DETERMINAZIONE DEL DIRIGENTE SERVIZIO VIA/VINCA 11 settembre 2024, n. 432

**IDVIA 477 - Istanza ex art.27-bis del D.Lgs. 152/2006 e ss.mm.ii. - Provvedimento Autorizzatorio Unico Regionale - "Impianto di produzione di energia elettrica da fonte solare di potenza complessiva pari a 6,6 MWp da realizzare nel Comune di Salice Salentino (Le) e San Pancrazio Salentino (BR)" - Ottemperanza alla Sentenza Consiglio di Stato n. 08258/2023 REG.PROV.COLL. Proponente HEPV 18 S.r.l. Provvedimento di VIA**

SEDE**Parere espresso nella seduta del 20/ 06/2024 Parere finale**

**Procedimento:** ID VIA 477: PAUR ex art. 27-bis del d.lgs. 152/2006 e smiVInCA:  NO  SI *Indicare Nome e codice Sito*Piano di Utilizzo delle terre e rocce da scavo  NO**Oggetto:** ID VIA 477 – *“Impianto di produzione di energia elettrica da fonte solare di potenza complessiva pari a 6,6 MWp da realizzare nel Comune di Salice Salentino (Le) e San Pancrazio Salentino (BR)”***Tipologia:** D.Lgs. 152/2006 e ss.mm.ii.- Parte II - All.IV p.to 2 lett.b)  
L.R. 11/2001 e smi Elenco a lett. A.2.**Autorità Comp.** Regione Puglia**Proponente:** HEPV 18 s.r.l. - 38121 Trento (TN) – Via Alto Adige n°160**0. Elenco elaborati esaminati*

### **3.8 Impatti cumulativi**

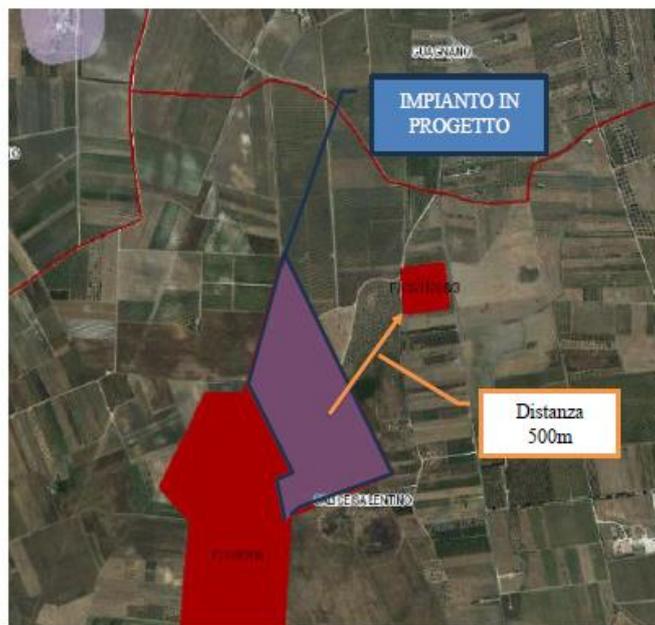
Stante la modifica progettuale è stato chiesto al proponente con il parere del 09/05/2024 di aggiornare l'analisi degli impatti cumulativi considerando gli impianti energetici in approvazione e approvati.

Sul punto, il proponente nella documentazione integrativa versata in atti ha prodotto la richiesta relazione sugli Impatti Cumulativi (D\_AM\_RE\_03) rev1 dell'1/12/2023, nella quale, ha provveduto a valutare gli impatti cumulativi adottando i criteri (A e B) individuati nel R.R. n. 24/2010, D.G.R. n. 2122 del 23/10/2012 e D.D. Ecologia 162/2014 e DGR 3029/2010.

### **3.8 Impatti cumulativi**

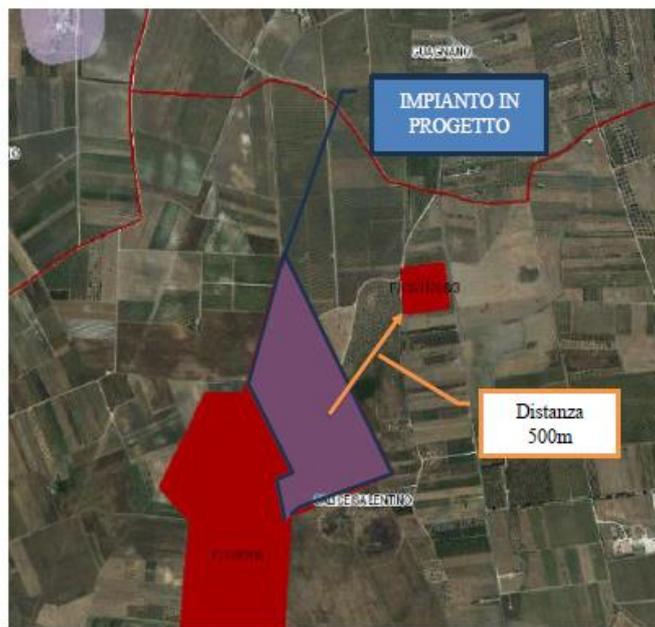
*Stante la modifica progettuale è stato chiesto al proponente con il parere del 09/05/2024 di aggiornare l'analisi degli impatti cumulativi considerando gli impianti energetici in approvazione e approvati.*

*Sul punto, il proponente nella documentazione integrativa versata in atti ha prodotto la richiesta relazione sugli Impatti Cumulativi (D\_AM\_RE\_03) rev1 dell'1/12/2023, nella quale, ha provveduto a valutare gli impatti cumulativi adottando i criteri (A e B) individuati nel R.R. n. 24/2010, D.G.R. n. 2122 del 23/10/2012 e D.D. Ecologia 162/2014 e DGR 3029/2010.*
